苏州富美实植物保护剂有限公司

安全评价报告

苏州富美实植物保护剂有限公司
危险化学品经营许可证换证安全评价报告
评 价 人 员

《安全现状评价报告》专家审查意见修改记录表

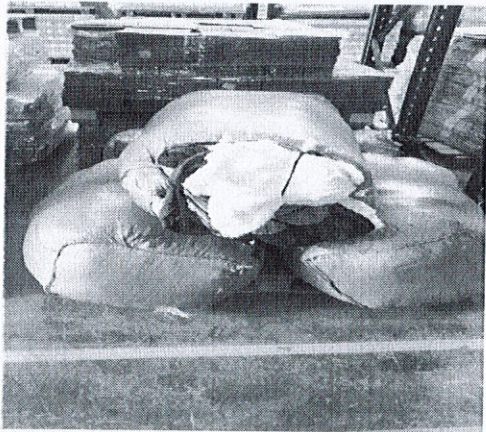
序号	现场问题	采取的对策措施和建议	整改后
1	仓库“五距”不符合要求	仓库已按要求整改	
2	柴油叉车进入丙类危化品库未戴阻火器	叉车进入丙类危化品库增设阻火器	叉车进入丙类危化品库已增设阻火器
3	丙类仓库泄漏吸附材料太少,不足以吸附一桶的泄漏量	增加吸附材料备用量	
4	部分成品露天堆放	部分露天堆放的成品进行清理	部分露天堆放的成品已进行清理
5	车间洗眼器水压太小	保证水压	清理了洗眼器出水口滤网杂物

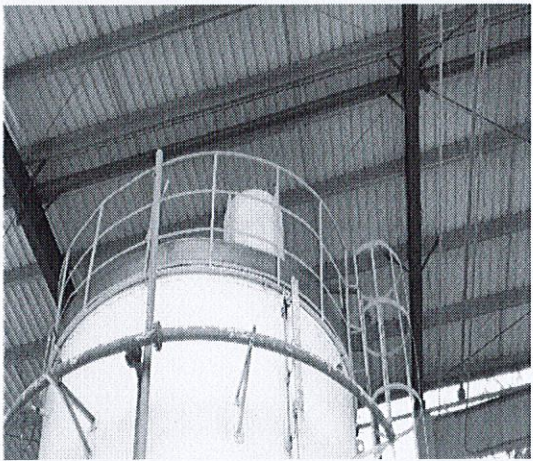
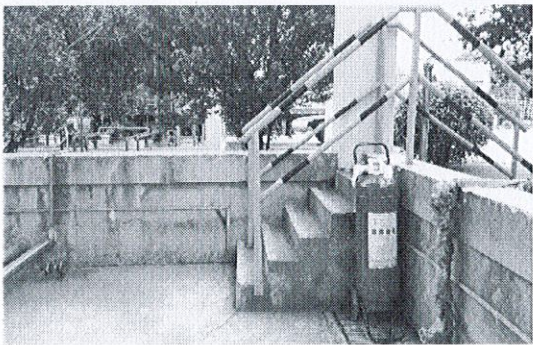
序号	现场问题	采取的对策措施和建议	整改后
6	溶剂油储罐无物料标识, 无规范的有限空间警示牌。罐区管道无物料名称标识。	增设物料名称, 规范有限空间警示牌, 管道标记物料名称	
7	储罐区二个储罐顶未见设置踢脚板	储罐区二个储罐顶设置踢脚板	
8	储罐区未配备灭火器	储罐区增设灭火器
